Oggetto: [ID_VIP: 11292] “Progetto per la realizzazione di un impianto eolico denominato "Conca d'Oro", costituito da 8 aerogeneratori di potenza unitaria pari a 6 MW, per una potenza complessiva di 48 MW, da realizzarsi nei comuni di Ascoli Satriano (FG), Castelluccio dei Sauri (FG) e Deliceto (FG), incluse le opportune opere di connessione alla RTN. (cod. MYTERNA n. 202101928)”

Proponente AREN Green S.r.l.

Controdeduzioni alle Osservazioni presentate in data 24/06/2024 da wind Energy Ascoli S.r.l.

Figura 1. Inquadramento ellissi di distanza presentato nelle Osservazioni di WEA

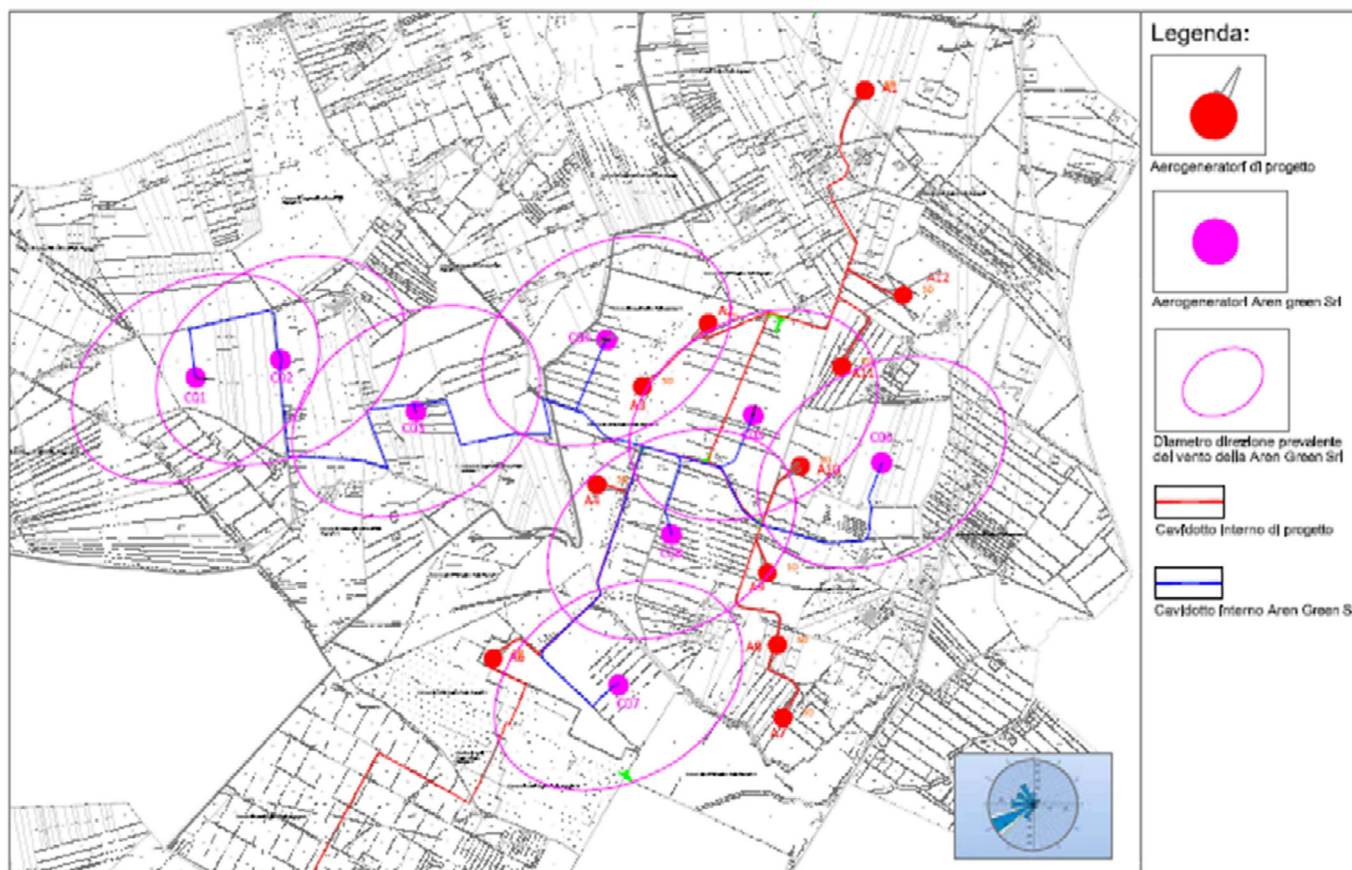
In secondo luogo le Osservazioni di WEA sulle distanze derivano da un'analisi condotta ed articolata secondo le proprie necessità, risultando di conseguenza ampiamente soggettive ed incoerenti. Preme notare che le immagini riportate nelle Osservazioni a sostegno di quanto dichiarato mostrano un'ellisse priva di qualsiasi indicazione circa la dimensione degli assi; tale omissione, probabilmente non casuale, instaura il dubbio circa il diametro utilizzato per presentare l'Osservazione (Figura 1). Si rammenta infatti che il DM 10 settembre 2010 prevede al suo interno l'utilizzo di un range di diametri minimi, pari a 3-5, e massimi, pari a 5-7; la società WEA ha utilizzato tali valori in maniera discriminata in funzione delle proprie necessità, dimostrando una incoerenza nel proprio approccio progettuale, e strumentalizzando tali valori in funzione dello scopo da perseguire:

- le ellissi riportate in Figura 1. - stralciata dalle Osservazioni di WEA presentate alla Società - sono state ottenute adottando l'approccio più cautelativo e conservativo possibile, utilizzando l'asse maggiore pari a 7 diametri e l'asse minore pari a 5; di fatto ben più grandi delle distanze ottenute dai minimi di 5 e 3 diametri (Figura 2);
- le interdistanze definite dalle ellissi utilizzate da WEA nella definizione planimetrica del proprio progetto rispettano distanze minime previste dal DM 10 settembre 2010, pari a 3-5 diametri. (Figura 3).

Figura 2. Inquadramento ellissi di distanza 3D-5D e 5D-7D

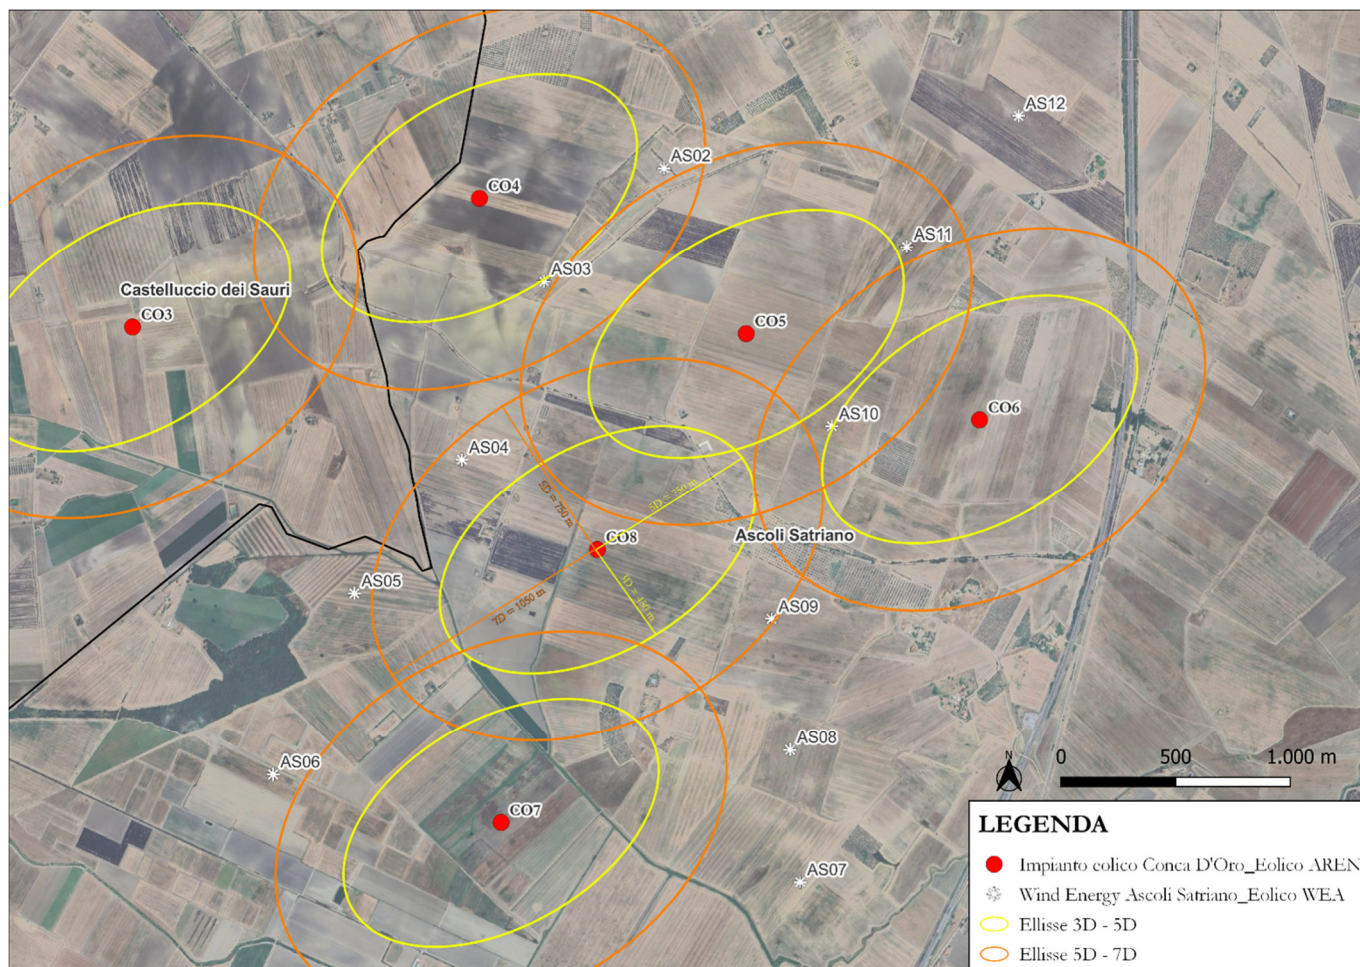
Una semplice analisi del già richiamato elaborato "CDODT GENT01700_00 Planimetria generale con distanze tra WTG di progetto e WTG in iter esercizio autorizzate" fornito dalla Scrivente, mostra inequivocabilmente che l'Eolico AREN ha adottato un approccio più coerente rispetto a quello di WEA, utilizza il medesimo range di distanze sia dagli altri aerogeneratori circostanti sia tra gli aerogeneratori del parco stesso.

Figura 3. Distanze 3D – 5D tra gli aerogeneratori dell'Eolico WEA.

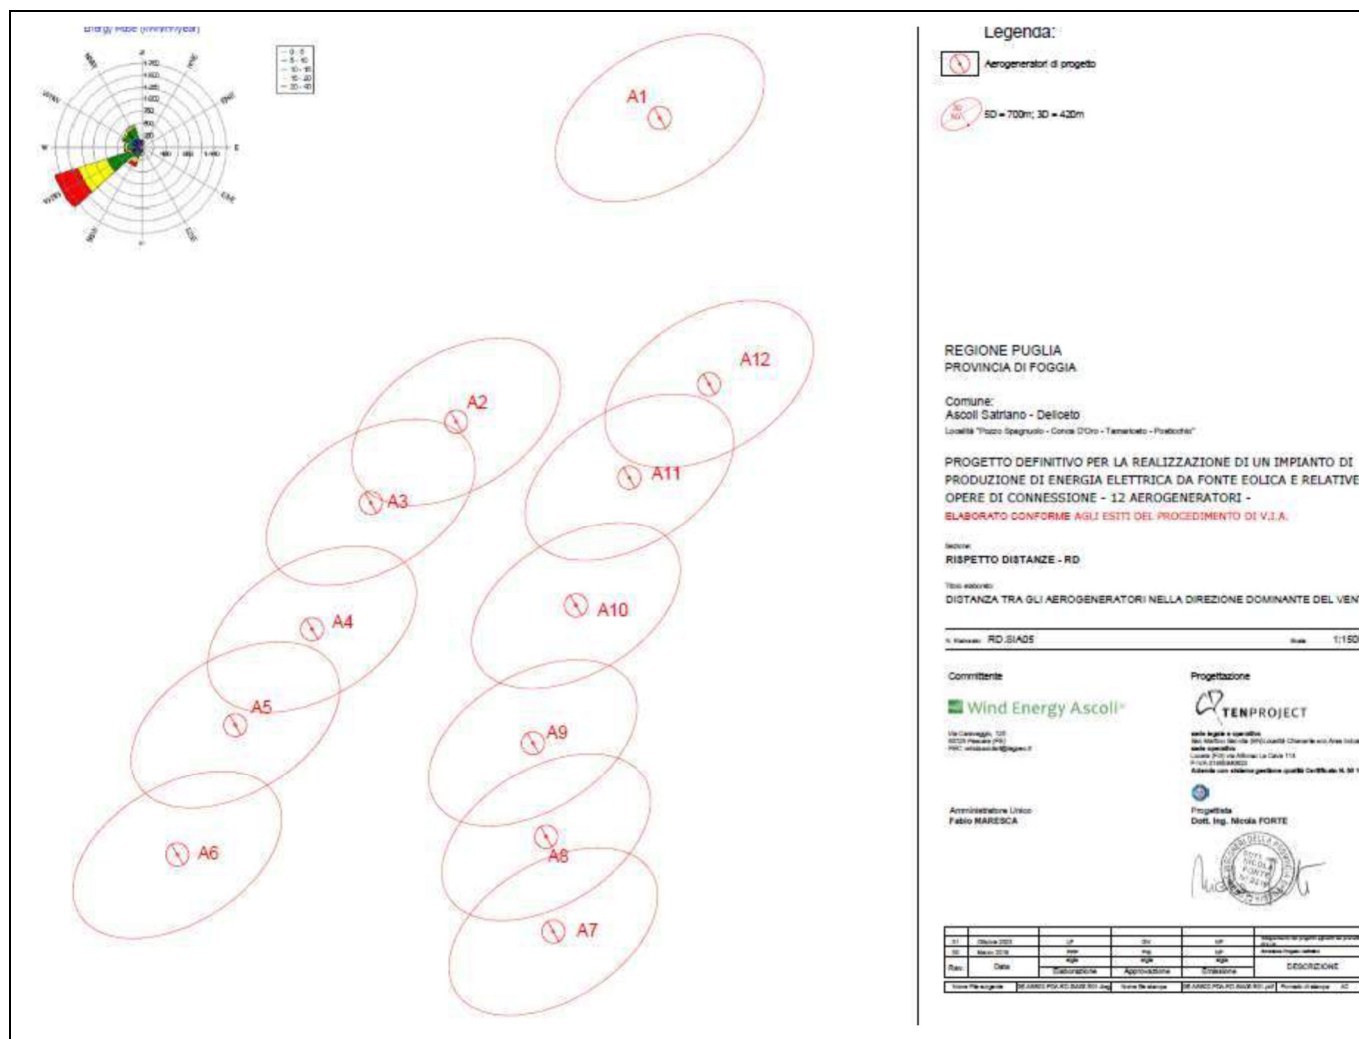
L'incoerenza delle Osservazioni di WEA viene altresì confermata prendendo visione della dichiarazione redatta da WEA che cita testualmente: *"A voler maggiormente sottolineare le interferenze sopra esposte, la tavola sulla distanza tra gli aerogeneratori nella direzione prevalente del vento redatta dalla società Wind Energy Ascoli Srl, facendo seguito alle modifiche segnalate nel procedimento di VLA, evidenziano oltremodo che la stessa ha mantenuto le giuste distanze tra gli stessi aerogeneratori come visibile dall'immagine dell'elaborato grafico trasmesso e autorizzato con D.D. n. 267 del 15.11.2023"*.

A sostegno di quanto sopra riportato, WEA ha allegato la Figura 3 sotto riportata; prendendo visione di tale figura si evince che gli aerogeneratori di WEA sono ubicati a distanze di 3-5 diametri, utilizzando pertanto il range minimo previsto dalla normativa.

Risulta estremamente curioso e controverso che WEA, per la definizione del layout del proprio impianto, abbia adottato le distanze ellittiche minime mentre, per l'Eolico AREN, chiede di assumere le distanze massime di 5-7 diametri.

Tenuto conto che le caratteristiche degli aerogeneratori dei due progetti sono simili (vedasi le specifiche ai punti *v* e *vi*), viene lecito domandarsi per quale ragione l'Eolico AREN dovrebbe essere causa di interferenza con l'Eolico WEA, visto che gli aerogeneratori dell'Eolico AREN si trovano, rispetto all'Eolico WEA, ad una distanza analoga alle interdistanze che WEA ha adottato nel posizionamento dei propri aerogeneratori.
